Adendo Nº 15/ 2023 ao Parecer Único de Licenciamento Convencional nº 113/SEMAP/SUPRAM MATA-DRRA/2021			
Processo SEI Nº 1370.01.0010772/2023-32			Nº do documento vinculado ao SEI: 69347357
PA SLA Nº: 326/2021		SITUAÇÃO: Sugestão pelo deferimento	
EMPREENDEDOR:	LCA AMBIENTAL Gestão de Resíduos Ltda	CNPJ:	36.774.850/0001-94
EMPREENDIMENTO:	Central de Tratamento de Resíduos Bituruna	CNPJ:	36.774.850/0001-94
MUNICÍPIO:	Piedade de Ponte Nova	ZONA:	Rural
CRITÉRIO LOCACIONAL INCIDENTE: Não se aplica			
CÓDIGO:	ATIVIDADE OBJETO DO LICENCIAMENTO (DN COPAM 217/2017):	CLASSE	CRITÉRIO LOCACIONAL
F-03-07-7 (principal)	Aterro sanitário, inclusive Aterro Sanitário de Pequeno Porte – ASPP;	4	--
F-05-12-6	Aterro para resíduos não perigosos – Classe II-A e II-B, exceto resíduos sólidos urbanos e resíduos da construção civil;	4	--
F-05-18-0	Aterro de resíduos da construção civil (classe “A”), exceto aterro para fins de terraplanagem em empreendimento ou atividade com regularização ambiental, ou com a finalidade de nivelamento de terreno previsto em projeto aprovado da ocupação;	4	--

ADENDO 15

ADENDO AO PARECER ÚNICO N° 113/SEMAP/SUPRAM MATA-DRRA/2021

EMPREENDEREDOR:	LCA AMBIENTAL Gestão de Resíduo

FLUXOGRAMA DO PROCESSO DE TRATAMENTO

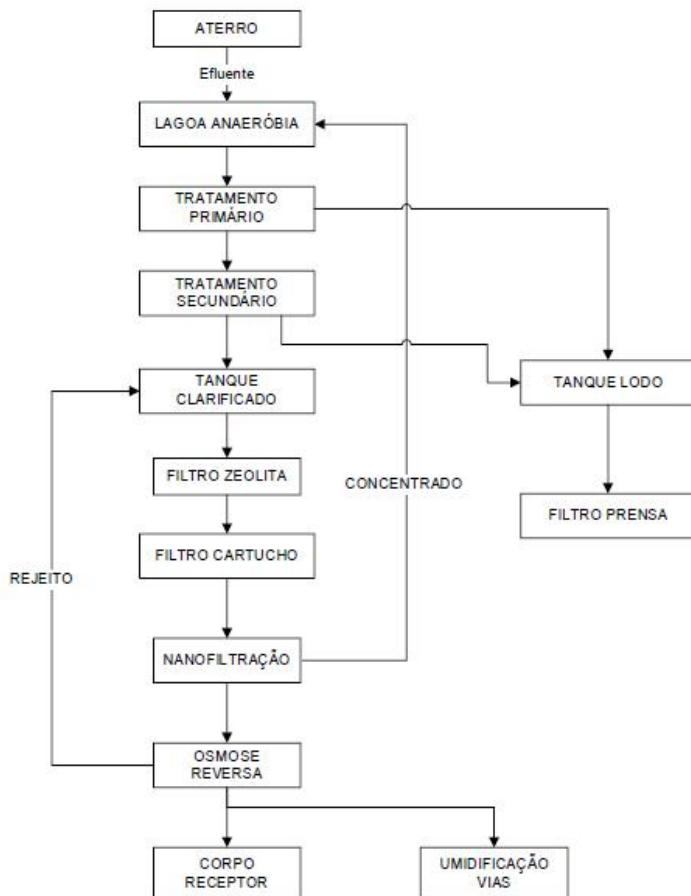
O efluente líquido percolado resultante da decomposição dos resíduos dispostos no aterro sanitário será escoado por gravidade da **lagoa de acúmulo** para a **lagoa anaeróbia** (tratamento primário), onde ocorrerá a estabilização parcial da matéria orgânica através do processo de decomposição por bactérias produtoras do metano. Nesta etapa, com o uso das estruturas já existentes no empreendimento.

O líquido percolado da lagoa anaeróbia será bombeado para o **reator/decantador** onde ocorrerá o tratamento físico-químico em batelada (etapa secundária). Esta etapa tem como objetivo reduzir a carga poluidora do efluente através do processo de coagulação-flocação-sedimentação, propiciando a clarificação do meio líquido. O efluente clarificado será conduzido para o **segundo reator**, enquanto o lodo decantado será encaminhado ao **filtro prensa** para a desidratação.

No segundo reator o efluente será alcalinizado, mediante adição de produtos químicos para se promover a remoção das impurezas presentes na água. O efluente clarificado será conduzido para a **lagoa de aeração** e o lodo gerado será encaminhado ao **GEOBAG** para a desidratação. Após certo tempo, o material desidratado se consolida e é possível encher novamente o saco, aproveitando-se todo seu volume. Quando o mesmo estiver com a sua capacidade esgotada, será então descartado no aterro.

Na etapa terciária, um processo de clarificação físico-química será realizado inicialmente pela adição de produtos químicos específicos em tanques reatores, e na sequência, o efluente clarificado será conduzido ao tanque de acúmulo e em seguida bombeado para a etapa de filtração final. O lodo formando será bombeado para o **GEOBAG** para a desidratação.

Considerando a complementação ao sistema de tratamento de efluentes, no projeto em tela, para o **polimento final** será utilizado um filtro pressurizado com meio filtrante de zeólita, mineral que proporciona uma filtragem natural, em função da sua estrutura que proporciona uma área superficial específica elevada.

Após a etapa de filtração o efluente passará pelo processo de **Separação por Membrana**, constituído, no projeto proposto, por um sistema em duas etapas: a primeira formada por **Membranas de Nanofiltração (NF)** para remoção de partículas de diâmetros até a ordem de 1 nanômetro (10 Ångstroms); e a segunda constituída por **Membranas de Osmose Reversa (OR)**, atuando como uma barreira seletiva a todos os sais dissolvidos, moléculas orgânicas e inorgânicas. A rejeição típica de sais no processo de OR vai de 95% a 99%.

Figura 2: Localização do ponto de lançamento inicial e do novo ponto proposto.

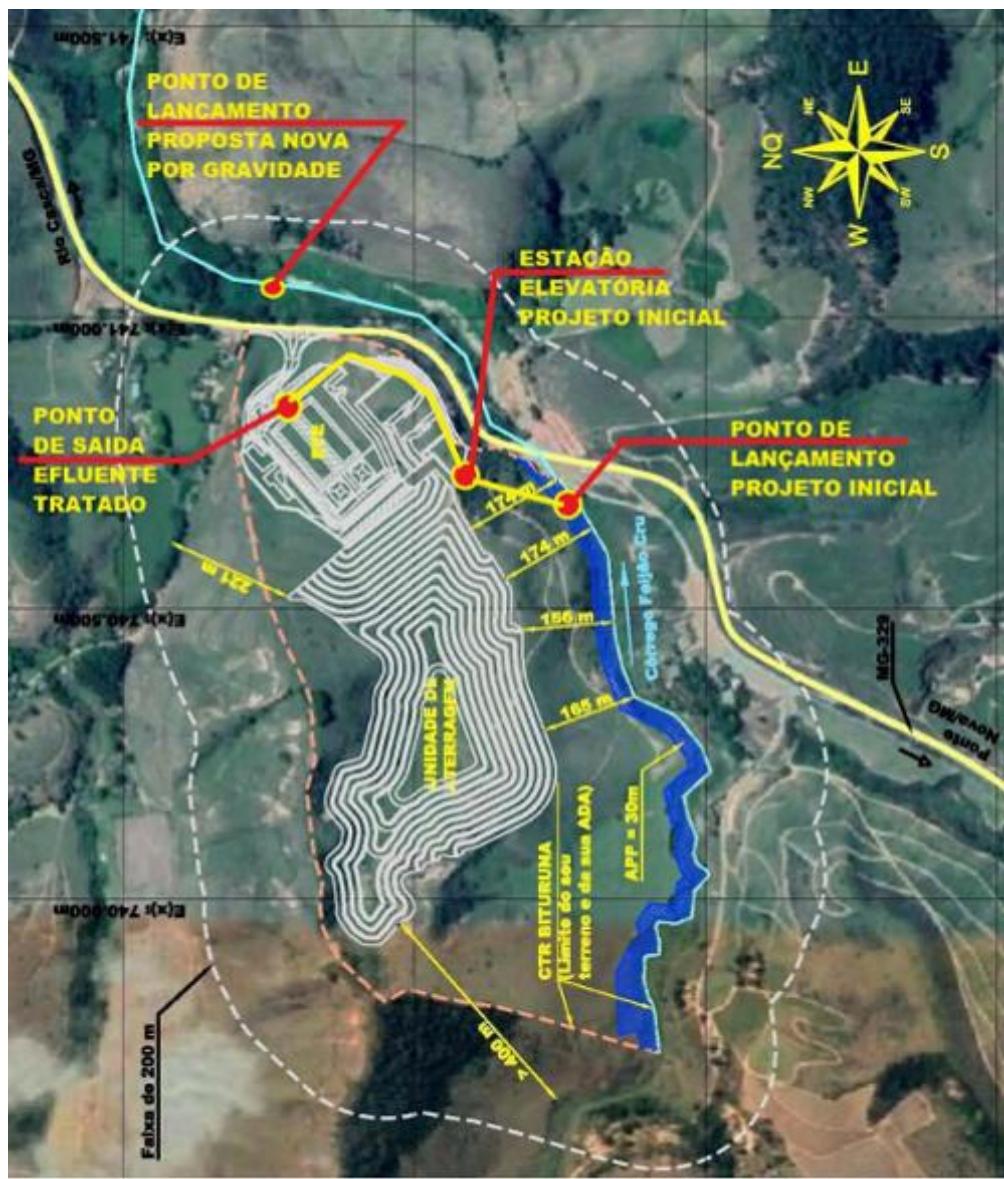
O novo local proposto para o lançamento dos efluentes tratados se dará no mesmo corpo receptor, no caso o córrego Feijão Cru, porém, fora da propriedade em que opera o empreendimento. O referido ponto está localizado em frente à CTR Bituruna, no lado oposto da Rodovia MG-392, em propriedade de terceiros.

Assim, a referida alteração irá englobar sistema de drenagem a ser instalado através de manilhas de concreto de 1200 cm de diâmetro, e com o uso da gravidade para seu escoamento, deixando de ser necessária a implementação de estação elevatória de efluentes, tudo conforme detalhado pela documentação apresentada em anexo ao processo.

A Figura 2 apresenta a localização da área útil do empreendimento, onde se localizam as unidades operacionais da CTR BITURUNA e os limites da propriedade em relação aos mananciais superficiais de água identificados nas suas ADA e AID. Além disso, é possível observar o trajeto do efluente tratado conforme o projeto inicialmente aprovado na licença (localização da EEE e ponto de lançamento no córrego Feijão Cru, dentro da

divisa do empreendimento) bem como a localização do novo ponto de lançamento proposto, fora dos limites da área do empreendimento.

Tendo em vista a alteração do ponto de lançamento final do efluente tratado será necessário também a relocação dos dois pontos de monitoramento de Águas Superficiais, ou seja, as amostras de água no córrego Feijão Cru deverão ser coletadas em 02 pontos

distintos do referido curso d'água, sendo um localizado à montante e outro à jusante do novo local proposto.
